RESOLUCIÓN No.

POR MEDIO DE LA CUAL SE OTORGA UN PERMISO DE VERTIMIENTOS Y SE ADOPTAN OTRAS DETERMINACIONES

LA DIRECTORA DE LA REGIONAL VALLES DE SAN NICOLÁS DE LA CORPORACIÓN AUTÓNOMA REGIONAL DE LAS CUENCAS DE LOS RÍOS NEGRO Y NARE, CORNARE. En uso de sus atribuciones legales y delegatarias y en especial las previstas en la Ley 99 de 1993 modificada por la Ley 2387 de 2024, Decreto-Ley 2811 de 1974, Decreto 1076 de 2015 y

STARnD # 1:

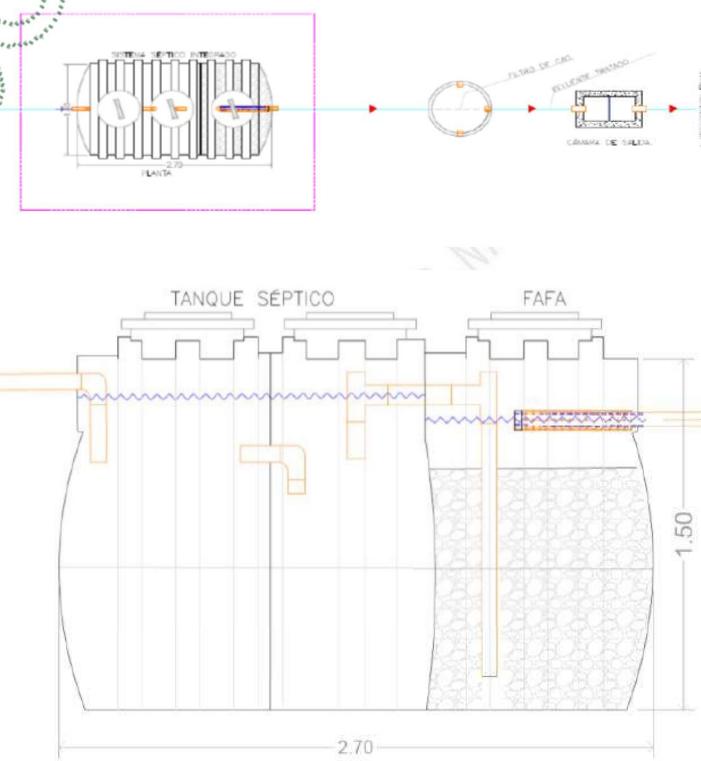
Tipo de Tratamiento	Preliminar o Pretratamiento: <input checked="" type="checkbox"/>	Primario: <input checked="" type="checkbox"/>	Secundario: <input checked="" type="checkbox"/>	Terciario: <input checked="" type="checkbox"/>	Otros: ¿Cuál?: _____
Nombre Sistema de tratamiento		Coordenadas del sistema de tratamiento Magna sirgas			
STARnD # 1: Eficiencia: 96,2 %		LONGITUD (W) - X		LATITUD (N) Y	Z:
		-75	22	59,46	6 5 5,38 2132
Tipo de tratamiento		Descripción de la Unidad o Componente			
Preliminar o Pretratamiento	Cribado	Cámara de cribado Tanque de homogenización y mezclado Tanque sedimentador Lechos de Secado Lámparas ultravioletas : Cámara construida en mampostería estructural con una longitud total de 1m, altura vertical de rejilla de 0.45m, altura total de la cámara de 0.6m, ancho de 0.50m, con una pendiente aproximada de 15,8%.			
Tanque	Tanque	Tanque de homogenización y mezclado: Altura efectiva del

lodos activados	<p>Especificaciones de equipo de mezcla:</p> <ul style="list-style-type: none"> - Difusores de 7" <p>Rector aerobio de lodos activados: altura efectiva de la unidad adoptada de 2.167m, altura total 2.63m, diámetro del reactor de 2.20m, para un volumen efectivo del reactor de 8.23m³.</p> <p>Especificaciones del blower del reactor Aerobio:</p> <ul style="list-style-type: none"> - Numero de difusores: 9 difusores de 7"
Tratamiento Secundario	Unidad de sedimentación y Filtro de antracita	<p>Tanque sedimentador: Altura efectiva de 2.11m, altura total del tanque de 2.26m, altura para almacenamiento de lodos de 0.50m, diámetro de la unidad de 1.60m, para un volumen efectivo de 3.65 m³, los paneles de sedimentación cuentan con las siguientes especificaciones: ángulo de 60° grados, altura vertical de 0.6m, forma hexagonal, con un tamaño del hexágono de 5cm.</p> <p>Filtro de antracita: en esta unidad se remueven los sólidos suspendidos que escapan del sedimentador, su funcionamiento es vital, ya que en la etapa posterior de desinfección UV, se requiere un efluente con contenido de sólidos suspendidos bajos. Las dimensiones son las siguientes: ancho efectivo de la unidad 1.70m, altura efectiva del lecho de antracita de 0.30m, altura del lecho de soporte 0.30m, altura libre para expansión del lecho filtrante 0.60m, con una altura total de 1.75m.</p>

Manejo de Lodos	Mantenimiento del Sistema	<p>Lechos de Secado:</p> <p>Longitud total: 1,8 m Diámetro ancho: 1,73 m Profundidad: 1,83 m</p>
Otras unidades	Desinfección	<p>Lámparas ultravioletas: En esta unidad se realiza la eliminación de bacterias y virus coliformes.</p> <p>Especificaciones técnicas</p> <p>Numero de cuarzos</p> <p>Numero de Lampara UVC</p> <p>Bálasto electrónico</p> <p>Potencia Lampara UVC</p> <p>Capacidad</p> <p>Emisión de UVC</p> <p>Reemplazo de la lampara</p> <p>Lampara UV</p> <p>1</p> <p>1</p> <p>1 X25 W T-5 Germicida</p> <p>25W unidad</p> <p>8 GPM</p> <p>254 nm 125 UW/Cm2-13.5 W</p> <p>UVC 8000 horas</p>
Observaciones	Plano esquemático

Propuesta de recirculación de ARnD – Balance hídrico

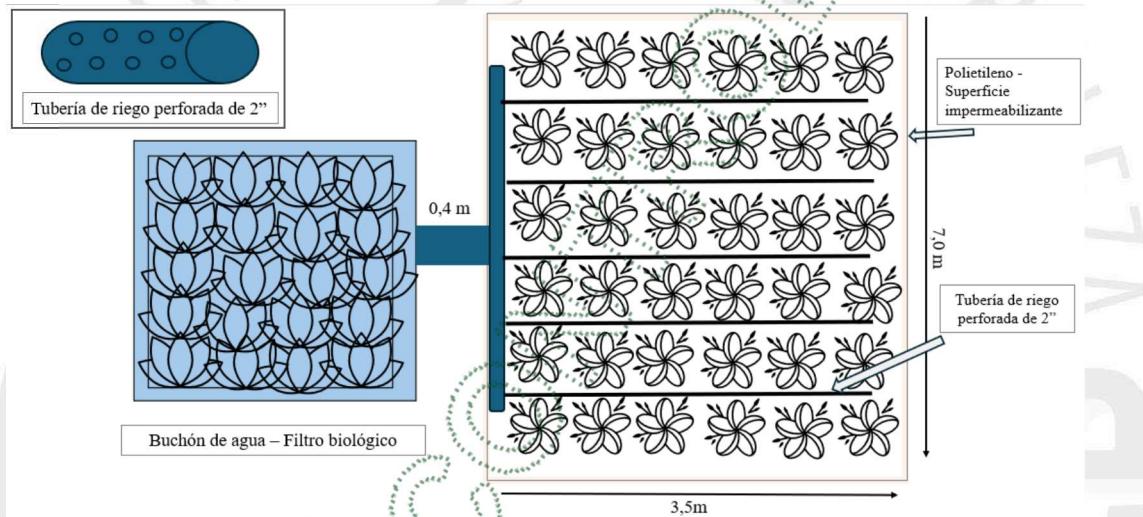
Teniendo en cuenta los lineamientos de la Resolución 1256 de 2021, donde se establece que “(...) **Siempre que sea técnica y económicamente viable, todo usuario del recurso hídrico podrá hacer la recirculación de sus aguas residuales, sin que se requiera autorización ambiental**”, se propone la construcción de un jardín impermeabilizado compuesto por especies ornamentales y arbustivas donde se pueda implementar el agua residual, después de pasar por el sistema de tratamiento, como la fuente para suministrar el riego.

Como se mencionó anteriormente, el volumen generado de Agua Residual no Doméstica es de 1000 L/d. Por otro lado, para la construcción de jardines ornamentales y de acuerdo con los lineamientos de silvicultura, por cada metro cuadrado (m²) se deben utilizar entre 6-9 plantas y para especies como los geranios, Heliconias, papiros, Higuerilla, entre otras, se requiere una tasa aproximada de riego entre 35-45 L/m². En este orden de ideas, en la Tabla 3, se establecen las necesidades de agua y el área a implementar el jardín ornamental.

Parámetro	Valor
Volumen de agua requerido por área (L/m ²)	45
Volumen de ARnD tratado (L)	1000
Área requerida (m ²)	22
Plantas requeridas (Un)	200
Frecuencia de riego (Un)	Diario

Se establece que el agua residual se consume el 100% como agua tratada recirculada. Adicionalmente, el STARnD cuenta con un tanque final de sedimentación que funciona como regulador de caudal y alternativa de almacenamiento frente a una contingencia en el sistema, mantenimiento y/o interrupción de su funcionamiento normal, garantizando un tiempo de retención de 1,84 días y teniendo en cuenta que el área adoptada es mayor a la requerida.
